- Gliederung:**
- Haltestelle Bonner Wall
  - Haltestelle Chlodwigplatz
  - Haltestelle Rathaus

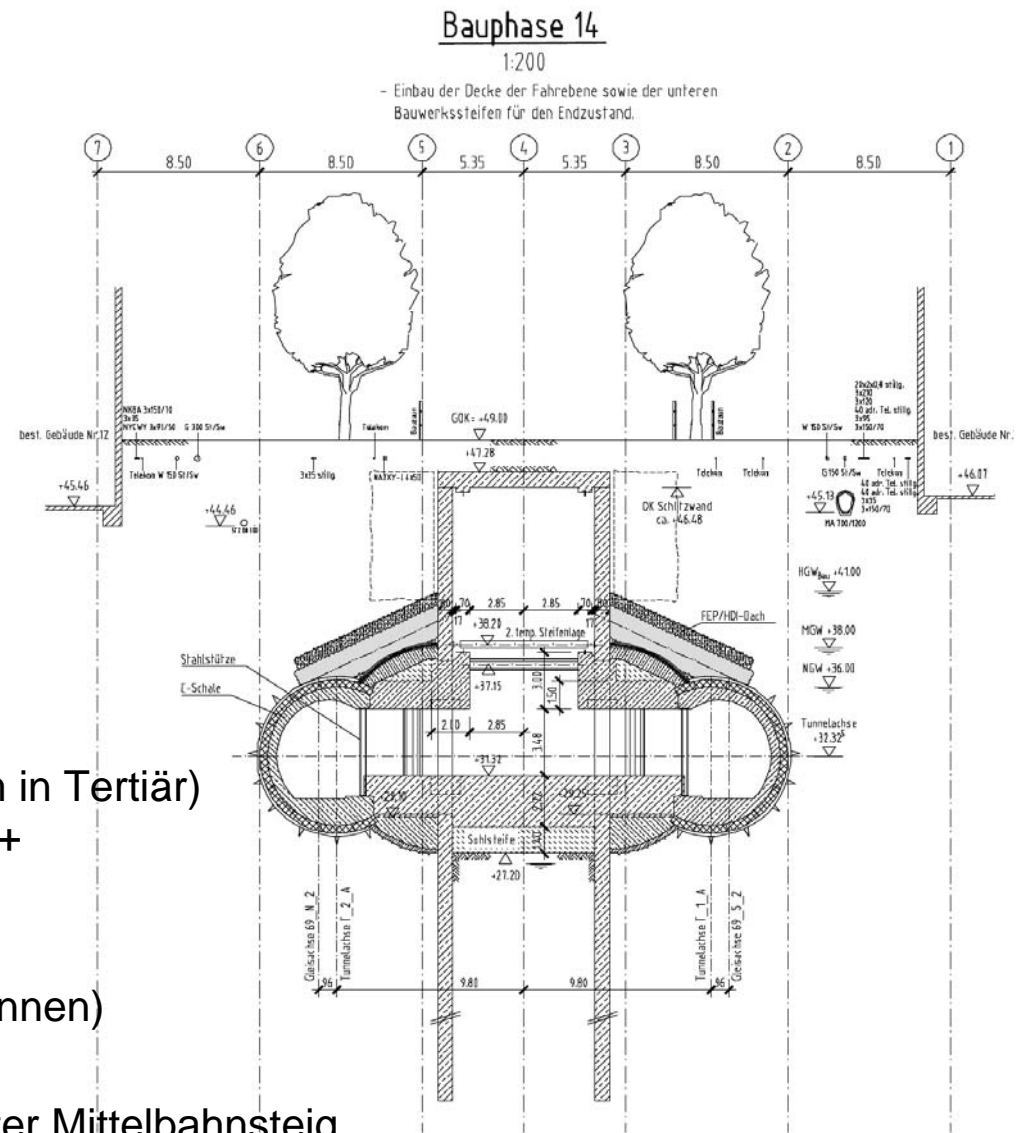
- **Bauwerk Haltestelle (Rohbau) bereits bis auf 2 Deckenfelder fertig gestellt**
- Restwasserhaltung läuft (minimale Fördermenge)

- **kein geotechnisches Risiko erkennbar**

- **Weiterbau sinnvoll: Abschluss Rohbau**
- keine Einschränkungen / Zusatzmaßnahmen erforderlich

## Aktueller Bauzustand

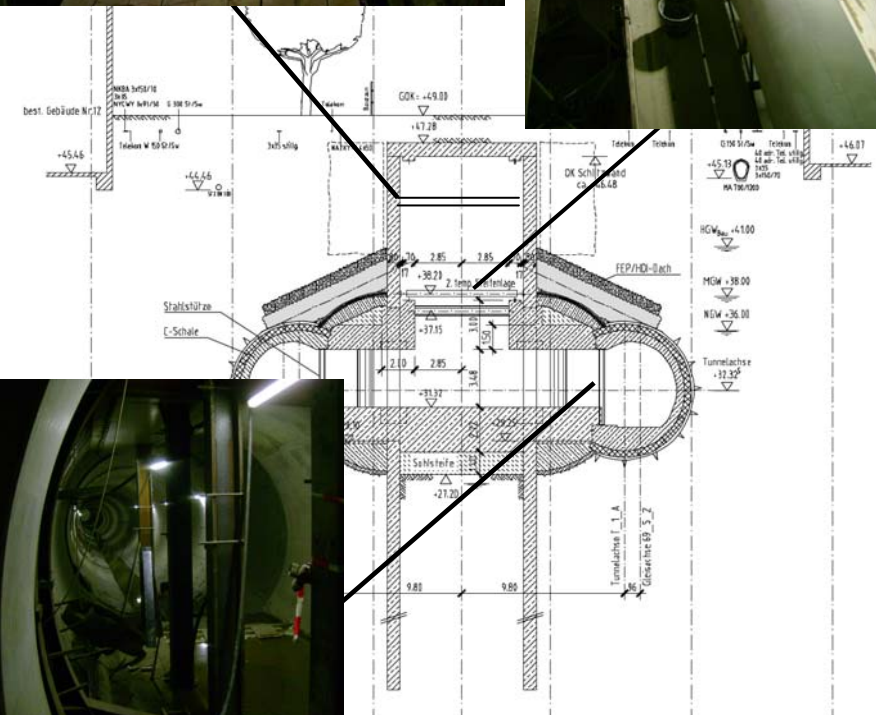
- **Bauwerk Haltestelle (Rohbau): Querschnitt geschlossen / Bauwerk dicht** (aktuell Bauphase 14)
- Restarbeiten:
  - Umlastung Schlitzwand → ellipt. Stützen
  - Rückbau Stahlstützen Tunnelröhren
  - Ersatz temporäre Stahlsteifen durch Stahlbetonsteifen
- Wasserhaltung läuft, geringe Förderrate (Feinteilmessungen ohne Befund)
- auftriebssicher bis  $HGW_{\text{Bau}} = 41 \text{ mNN}$

- **kein geotechnisches Risiko erkennbar**

- **Weiterbau sinnvoll: Abschluss Rohbau**
- keine Einschränkungen / Zusatzmaßnahmen erforderlich

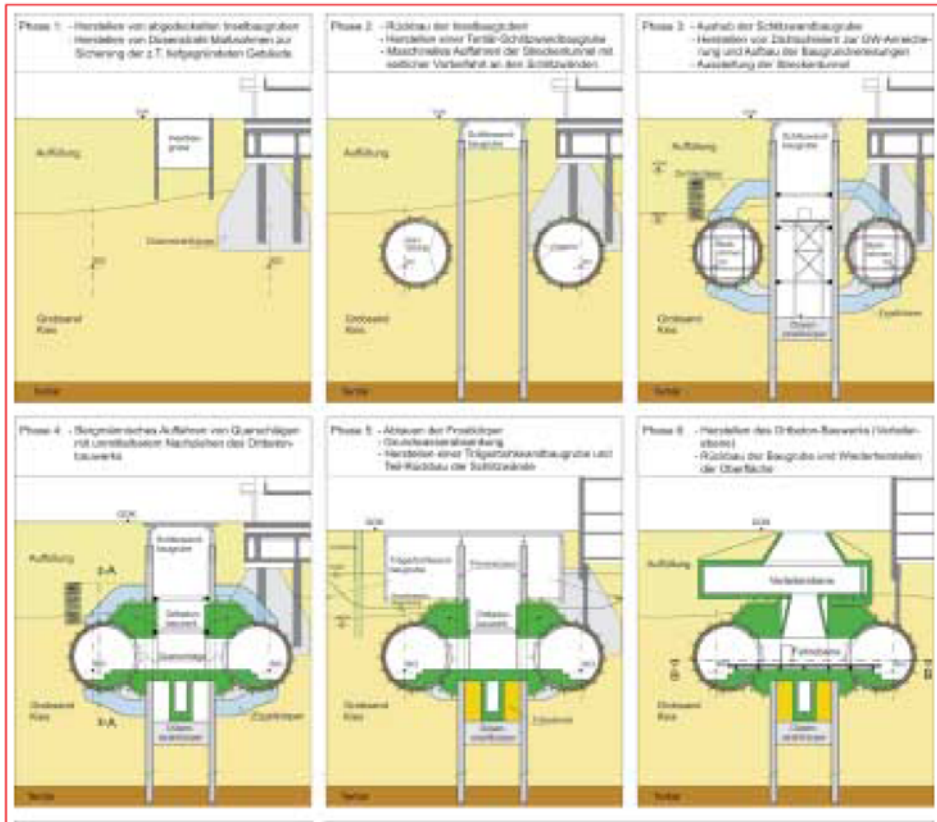
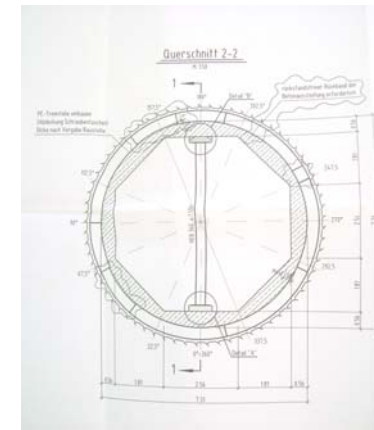
- **Endaushub erfolgt,**  
Sohle Kabelkanal (60 cm) betoniert,  
**Rohbau hat begonnen**
- Weitere Arbeiten:
  - umfangreiche Rohbauarbeiten
  - mehrfaches Umsetzen der temporären Stahlsteifen
- Wasserhaltung läuft,  
relativ hohe Förderrate  
(Feinteilaustrag  $\leq 0,1 \text{ g/cm}^3 \rightarrow$  unkritisch)

- **grundsätzlich vergleichbares Konzept zu Waidmarkt**
- **„kritischster“ Bauzustand (Endaushub) überstanden**
- Schlitzwand und Aussteifung in optisch guten Zustand
- Erschütterungen durch Abstemmarbeiten nicht standsicherheitsrelevant

- **Weiterbau sinnvoll:**
  - durch Fortsetzung Roharbeiten
  - reduziert sich Gefahr eines hydraulischen Sohlaufbruchs,
  - erhöht sich die Auftriebssicherheit
- keine Zusatzmaßnahmen erforderlich
- Begleitende ständige Kontrolle und intensive Überwachung
  - des Verbausystems (Wand, Steifen),
  - der Wasserhaltung (Förderrate, Feinteilfracht),
  - der umgebenden Bebauungdringend empfehlenswert.
